Onduidelijkheden, onvolledigheden, tegenstrijdigheden op en tussen de documenten opgesteld door de studiebureaus, de andere voorschriften, de richtlijnen van de fabrikant, de regels der kunst dienen opgemerkt en gemeld te worden aan het bestuur. Alle documenten, maten, passen en hoeveelheden dienen gecontroleerd te worden vooraf en tijdens de werken. Alle documenten samen vormen het uitvoeringsdossier.						
MARGE.	ARCHITECT	BOUWHEER	PROJECT	PLANTITEL EN TOESTAND	schaal 1:100	meeteenheid cm
	MARGE architecten bv	Jasmine De Wannemaeker	Regularisatie	PLAN VERDIEPING +1 NIEUWE TOESTAND	bladformaat A3	fase OMV
	Sassevaartstraat 46/209, 9000 Gent +32 9 311 53 66 info@margearchitecten.be	Litrik Delvoye Watermolenstraat 26, 9572 Lierde	Meergezinswoning - Gesloten bebouwing Seminariestraat 6 bus 0001/0101/0201/0301 GENT, afdeling 4, sectie D, nummer 1368e		datum 09/07/2026	plan BA_117 - SSG_P_N_1

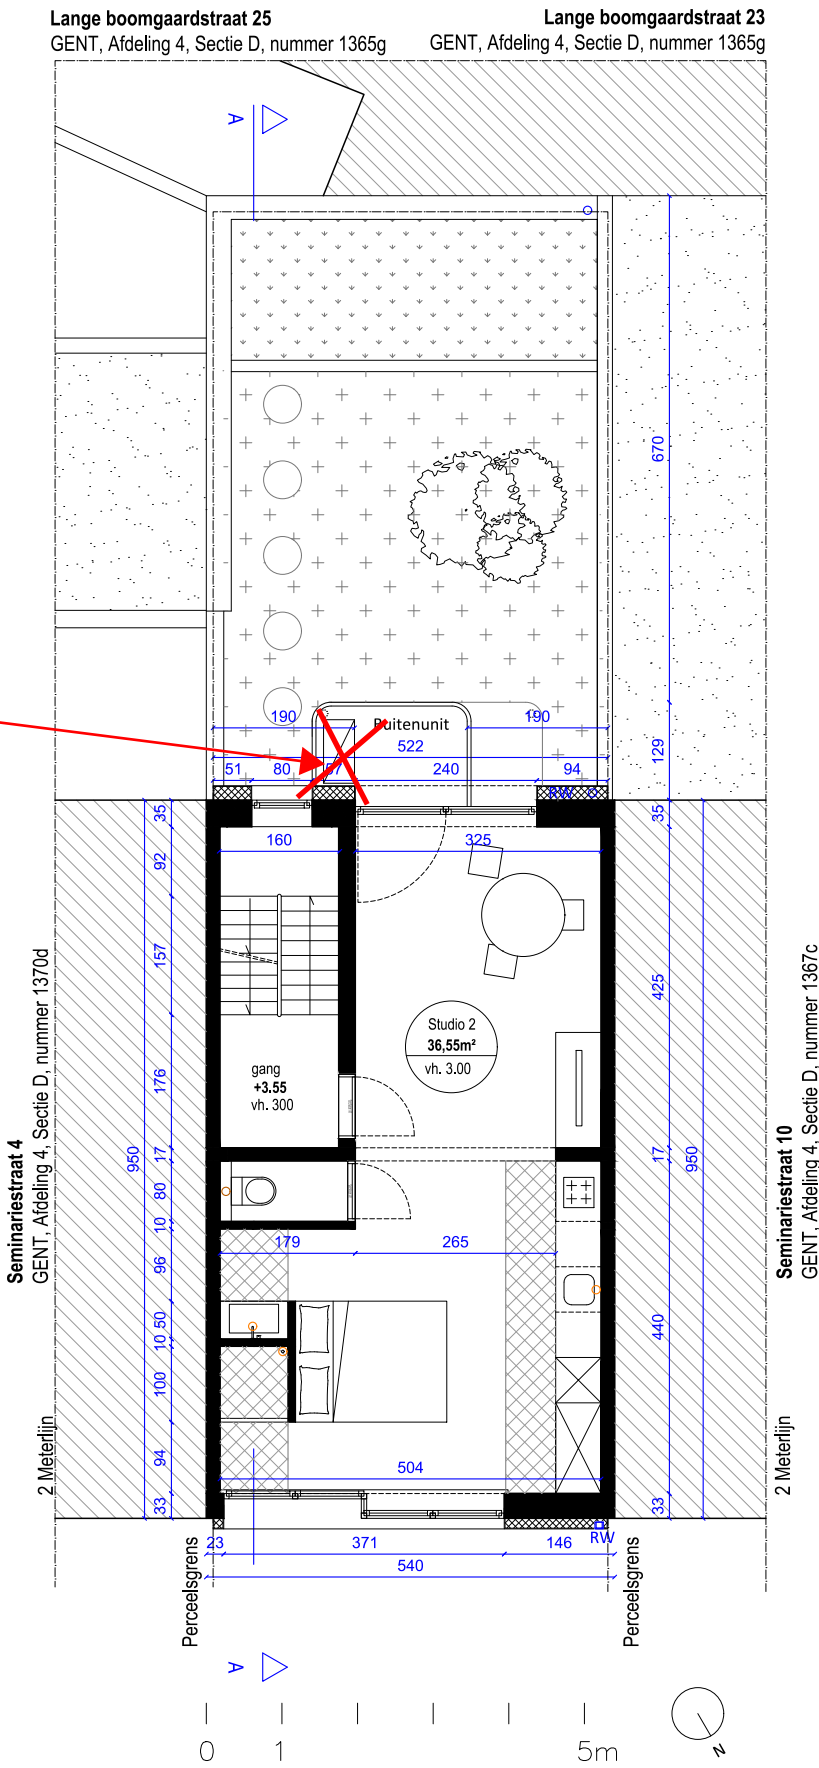
ZIE BIJZONDERE
VOORWAARDE(N)

De warmtepompen
worden uit de
vergunning gesloten.
